ILKA - Initiative Landschaftsschutz Kempter Wald & Allgäu e.V.

Betzigau, den 28. Februar 2025

Stellungnahme zu den vorgeschlagenen Vorranggebieten des RPV Allgäu zur Fortschreibung des Kapitels Windkraft

12.2 BOS-Funkmasten liegt ohne Schutzabstand innerhalb des geplanten Vorranggebiets VRW 43

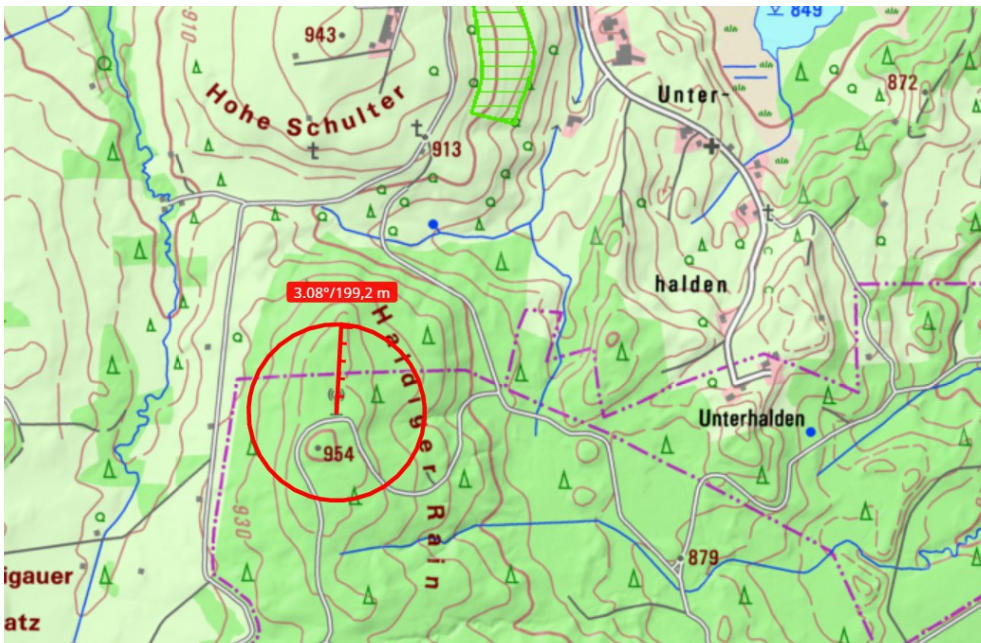
Windenergieanlagen können in Abhängigkeit vom Aufstellungsort und der baulich-technischen Ausführung Richtfunkstrecken stören. Die Gemeinde sollte bei ihren Planungen daher auch darauf achten, dass bestehende Richtfunkverbindungen nicht gestört werden. Informationen erteilt die Bundesnetzagentur (Referat 226/Richtfunk, Fehrbelliner Platz 3, 10707 Berlin), militärische Richtfunkstrecken sind über das Bundesamt für Infrastruktur, Umweltschutz und Dienstleistungen der Bundeswehr ab-zuklären.

Die Störung einer **Richtfunktrasse** ist in der Regel dann ausgeschlossen, wenn eine geplante WEA beiderseits der Richtfunktrasse einen **Mindestabstand von jeweils 100m** einhält.

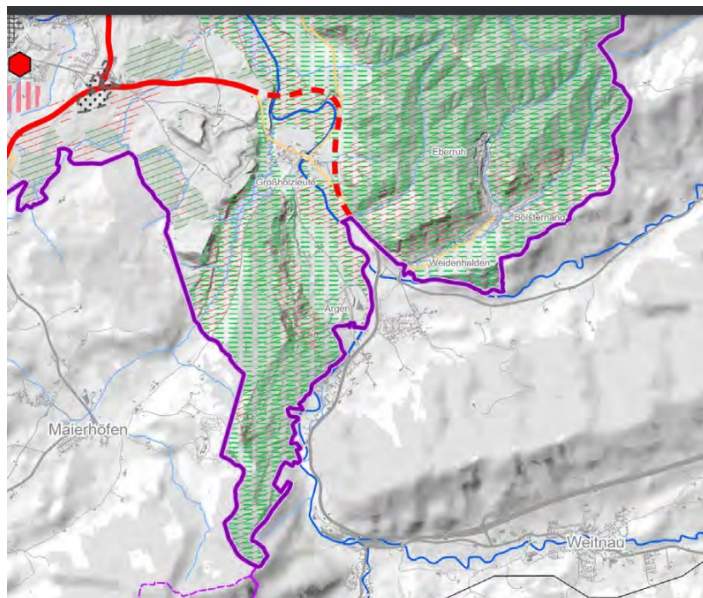
Die konkrete Ausformung von VRW 59, an der Landesgrenze zu Baden-Württemberg gelegen, ermöglicht u.E. nicht die Errichtung von mindestens 3 WKA; zumal die Lage an der Iberger Kugel verbunden mit der Steilheit des Geländes weitere limitierende Faktoren sind. Auch wäre es u.E. nicht statthaft, wie in der RPV Planungsausschusssitzung in Kraftisried zu hören war, rein spekulativ, dieses Kleingebiet in der Erwartung als VRW auszuweisen, dass

das angrenzende Bundesland hier anschließend ebenfalls ein Vorranggebiet für WKA ausweisen wird, und damit insgesamt die Mindestgröße erreicht werden könnte.
